**ЗАСЕДАНИЕ РАБОЧЕЙ ГРУППЫ ПО
ВОПРОСАМ КАЧЕСТВА
ОСУЩЕСТВЛЕНИЯ СТРОИТЕЛЬНОГО
КОНТРОЛЯ СПЕЦИАЛИСТАМИ
СК ЗАКАЗЧИКА И СКК ПОДРЯДНЫХ
ОРГАНИЗАЦИЙ НА ОБЪЕКТАХ
ООО «Транснефть-Восток»
4 квартал 2020**

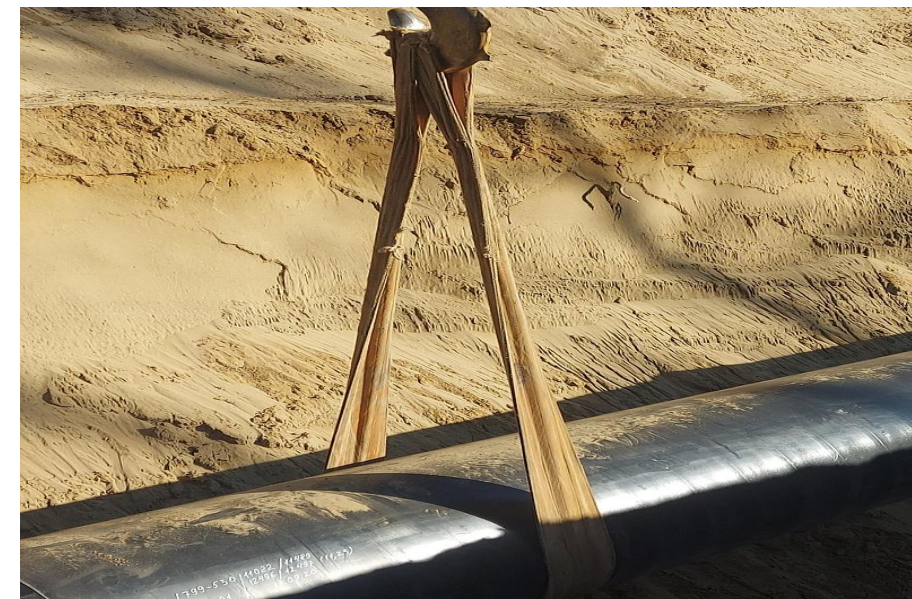
[20] Неисполнение требований СК по устранению предупреждений и предписаний в установленные сроки при производстве общестроительных работ без присутствия инженера СКК, срыв срока устранения замечания.

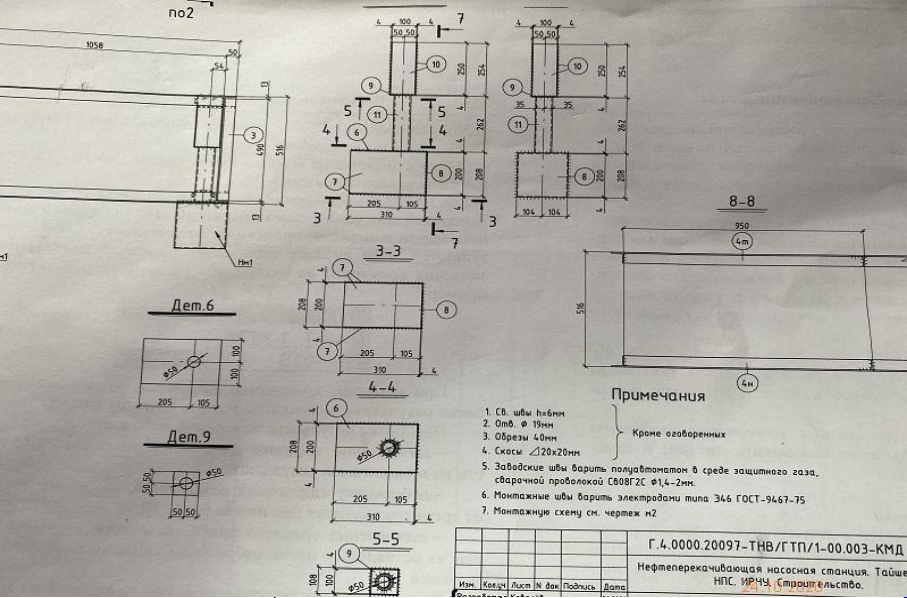
[12] – Сварочно-монтажные работы: угловые сварочные стыки не зачищены от брызг металла и шлака, угловые стыки деталей выполнены без усиления шва, имеются недопустимые подрезы и непровары.

п. 6.1.9 РД 34.15.132-96 каждый слой шва перед наложением последующего слоя должен быть очищен сварщиком от шлака и брызг металла, после чего нужно провести визуальный контроль поверхности шва. Участки слоев шва с порами, раковинами и трещинами должны быть удалены механическим способом

В соответствии с п.1 Г.4.000020097-ТНВ/ГТП/1-00.000-КДМ высота сварного шва составляет 6 мм. (СП 16.13330.2017 таблица 38)

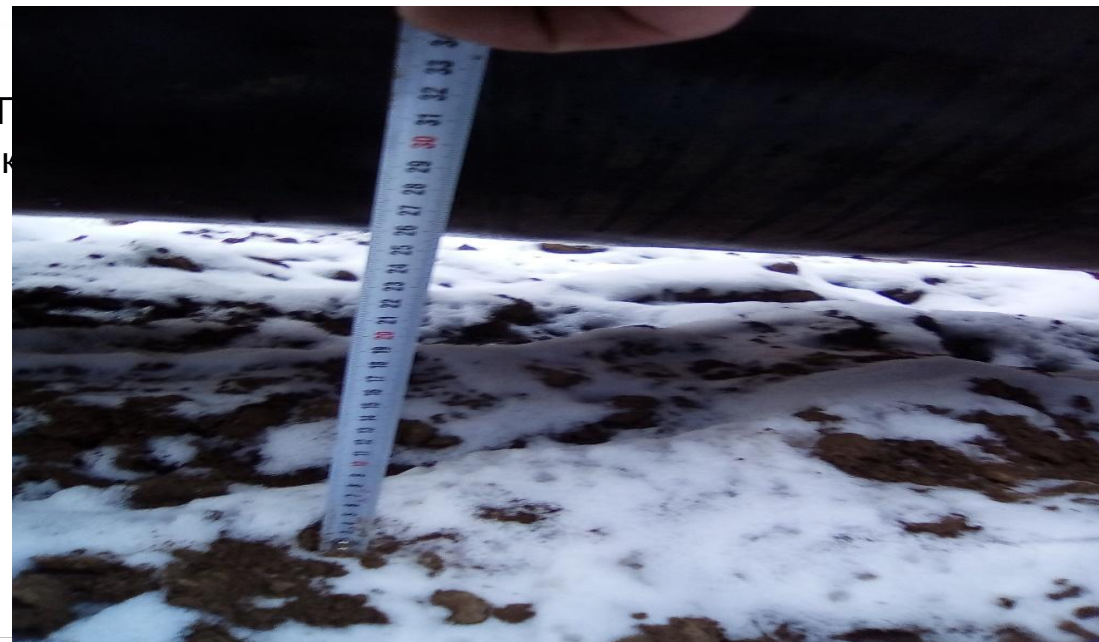
[14] – Изоляционно-укладочные работы (в т. ч. изоляция, футеровка, балластировка, обратная засыпка): уложенная плеть не плотно прилегает ко дну траншеи (провис протяженность 39 м), расстояние до нижней образующей трубы составляет до 260 мм.

п.13.3 ОР-03.100.50-КТН-120-10 При засыпке следует контролировать возможное образование пустот в пазах. В случае когда не обеспечено плотное прилегание трубопровода ко дну траншеи, следует производить трамбовку грунта в зазорах между трубопроводом и стенками траншеи.

п. 6.5.3 РД-93.010.00-КТН-011-16 при укладке трубопровода в траншею должно обеспечиваться полное прилегание трубопровода ко дну траншеи по всей его длине.
